改善箇所説明図

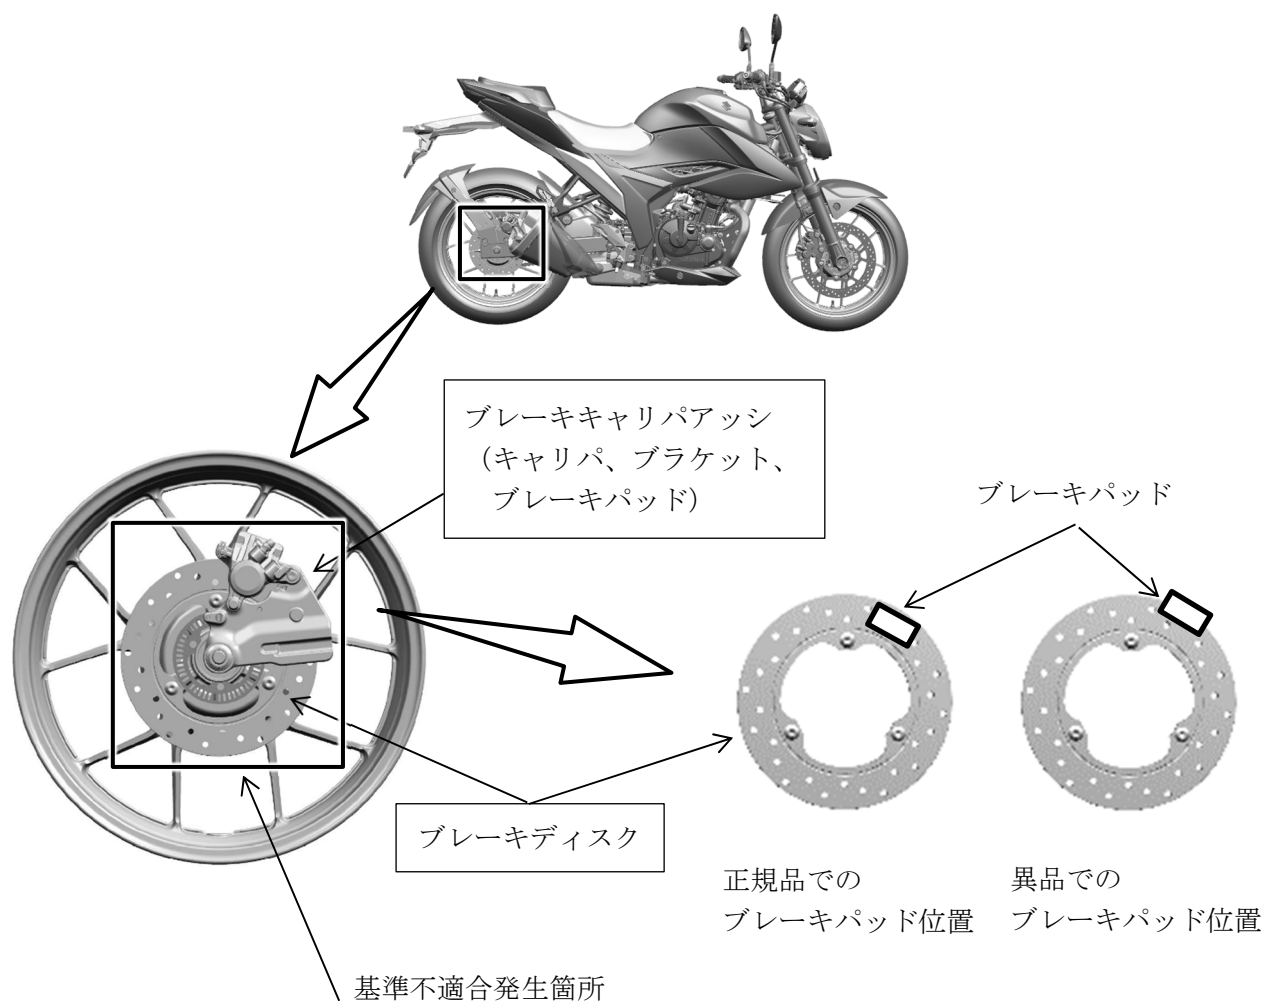
後輪の制動装置において、製造時の部品管理が不適切であったため、異なる機種のブレーキキャリパアッシが組付けられたものがある。そのため、制動時にブレーキパッドがブレーキディスクを正しい位置で押さえることができず、制動力が低下し、最悪の場合、後輪のブレーキが効かなくなるおそれがある。

全車両、後輪のブレーキキャリパアッシを正規品に交換するとともに、後輪のブレーキディスクを新品に交換する。
